Mission régionale d'autorité environnementale
Grand Est

Avis sur le projet d'installation
d'une centrale photovoltaïque au sol dans une zone industrielle
à Trémery (57)
porté par la société SPV STL 2

Nom du pétitionnaire	Société SPV STL 2
Commune	Trémery
Département	Moselle (57)
Objet de la demande	Demande de permis de construire d'une centrale photovoltaïque au sol dans une zone industrielle
Date de saisine de l'Autorité environnementale	10/02/2026

Illustration 3: Vue en coupe

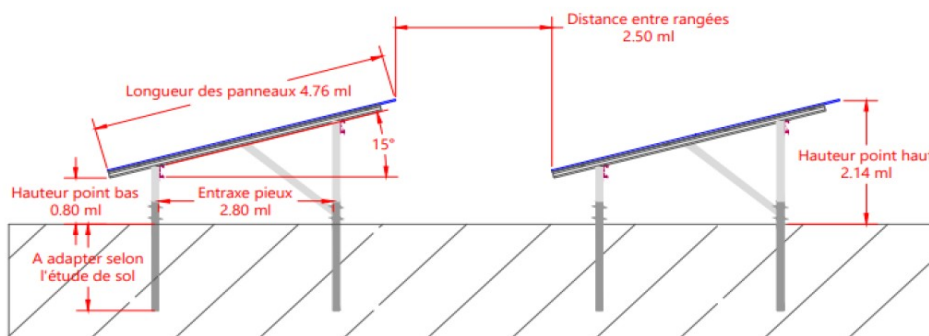
D'après la légende du plan de masse du projet, la centrale photovoltaïque sera équipée de 2 544 panneaux Jinko bifacial, d'un poste de transformation et/ou d'un poste de livraison, de 5 onduleurs, d'une zone de stockage, d'une voirie lourde de 991 m, d'une citerne, d'une clôture de 2 m de hauteur et de 1 040 m de longueur et de 2 portails. Les 2 544 panneaux photovoltaïques, en silicium cristallin, occuperont une surface de 5 854 m² (soit 0,58 ha) sur les 1,95 ha clôturés. Les panneaux seront fixés dans le sol par 744 (ou 636...) pieux battus dont la profondeur est inconnue et sera à adapter selon l'étude de sol.

Selon le dossier, l'espacement de 2,5 m entre les rangées de panneaux et l'inclinaison des modules de 15° seront favorables à l'apport d'eau de pluie sous l'effet du vent au niveau de la surface couverte par les panneaux. L'espace de 2 cm entre chaque module permettra également à l'eau de s'écouler afin d'éviter une concentration des écoulements.
